Conseils d'entretien pour l'entraînement des accessoires auxiliaires sur des moteurs 1,9 TDI VAG sans poulie à roue libre d'alternateur

Moteur: 1.9 TDI

Référence INA: 533 0081 30 (BT)*

INA 0037

Image 1 : Bloc tendeur 533 0081 30 utilisé dans les moteurs 1,9 TDI

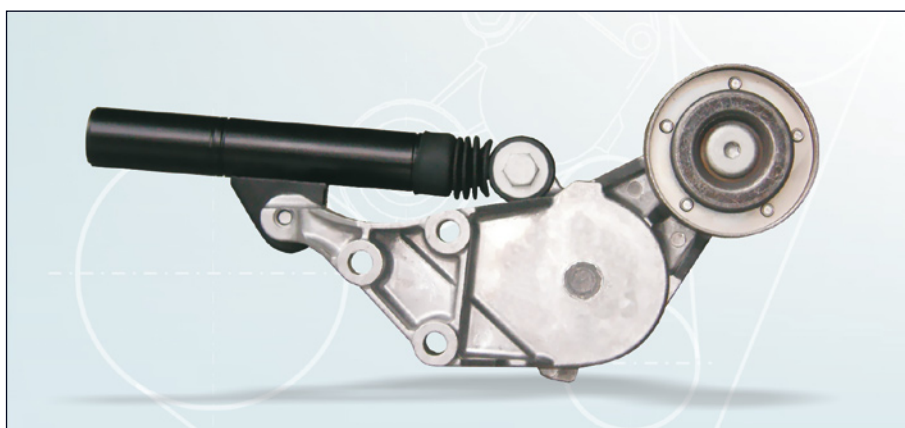
Dans l'hypothèse la moins favorable, des mouvements dynamiques importants de la courroie d'accessoires peuvent générer des bruits et à terme, endommager le tendeur de la courroie d'accessoires.

La panne de l'ensemble de l'entraînement des accessoires qui en résulte provoque l'immobilisation du véhicule.

Pour les véhicules sur lesquels le bloc tendeur 533 0081 30 (image 1) est monté, il convient de remplacer la poulie rigide de l'alternateur par une poulie à roue libre d'alternateur INA (image 2). Si une poulie à roue libre d'alternateur est déjà montée, il convient d'en vérifier le bon fonctionnement.
